設計変更詳細

対象型式	変更時期	新型式	対象サイズ
J10-FGF	2004 年 8 月	変更なし	全サイズ(250A,300A 削除)
J10-FGF-S			全サイズ(250A,300A 追加)
J10-FGF-U			全サイズ
J10-FGF-CN			全サイズ

図 1: 変更後外観

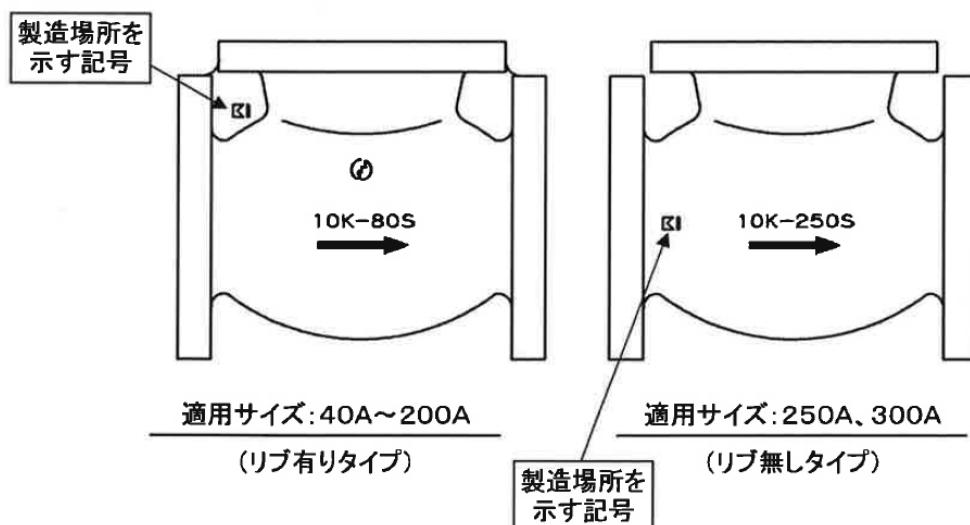
変更内容		
項目	変更前	変更後
全面設計変更		全面設計変更のため、変更前との部品互換性はなし。
鋳出し表示変更 (外観は図 1)	(呼び径 200A まで)  (呼び径 250A、300A) 	
寸法 (詳細は表 1)		1)面間寸法変更なし。 2)高さ寸法変更あり
